## **Deichausbau Offenbach am Main**

### **Themenabende in der Ausstellung**

## Ablauf der Themenabende

### Übersicht Planungsvarianten IPR/Stadtverwaltung

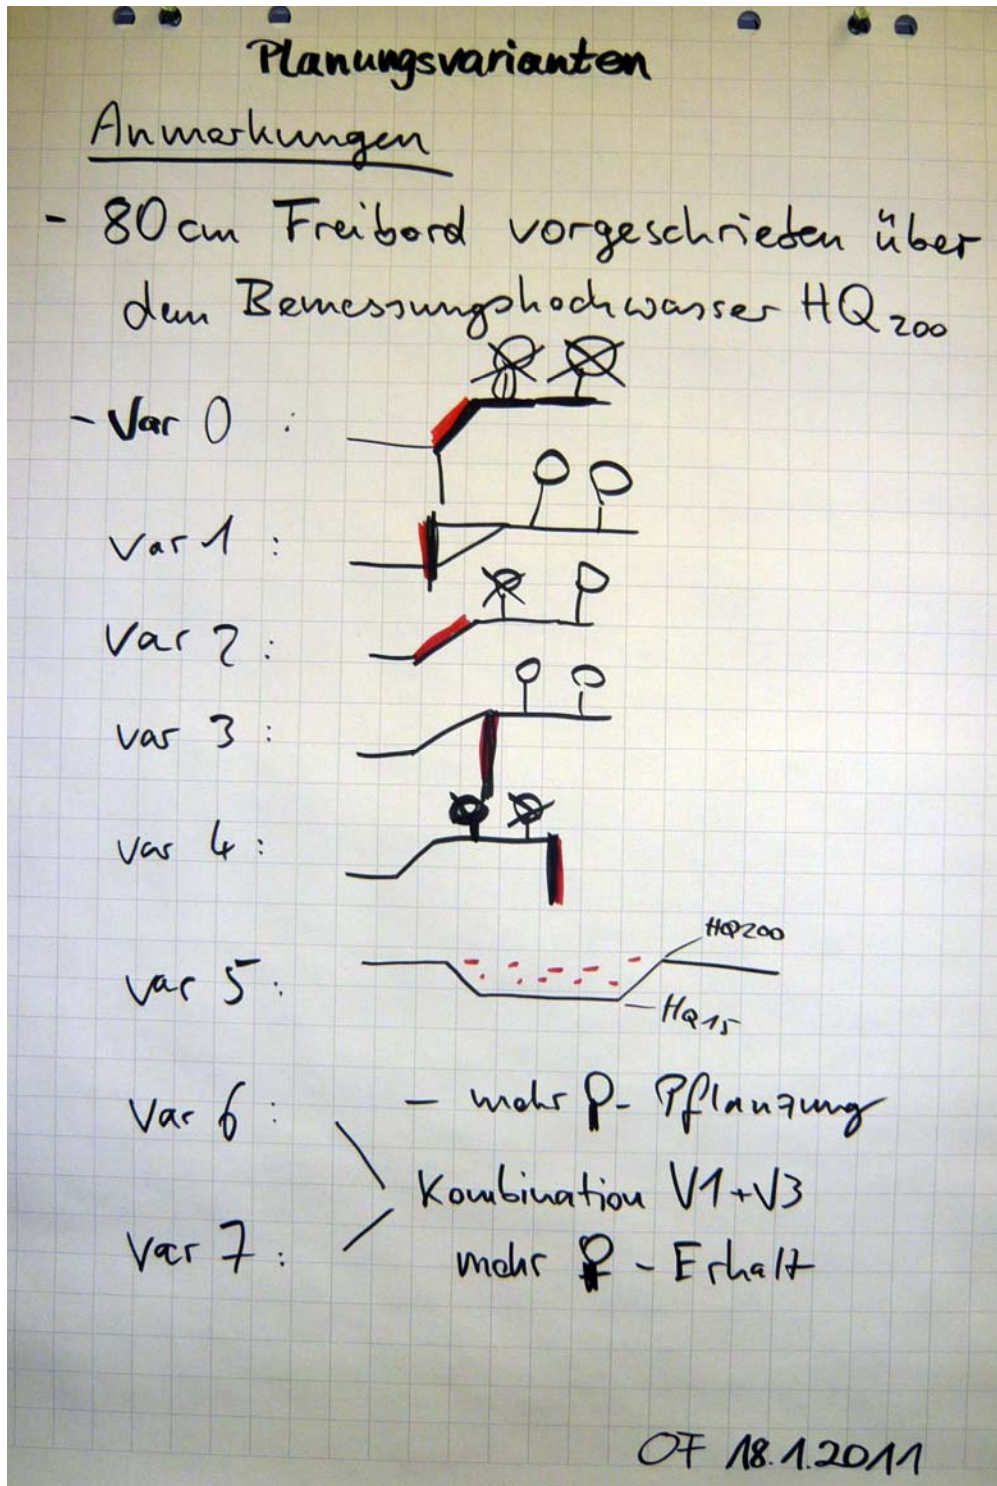
- Karte mit HQ 100/200  
Wo würde der Damm brechen?  
Grundlage?
- Dammerhöhung um 35 bis 135 cm  
Was passiert mit den Bäumen?  
(Bei Spundwand davor nicht überschüttet)
- Kosten der Var. in versch. Abschnitten?  
Wird aufbereitet, auch in nachfolgenden  
Verfahrensschritten
- Var mit untersch. Retentionsvolumina
- Sicherung von Gebäuden ≠ Aufgabe
- Kosten: 7,7 bis 12 Mio €
- Bauzeit ca. 2013
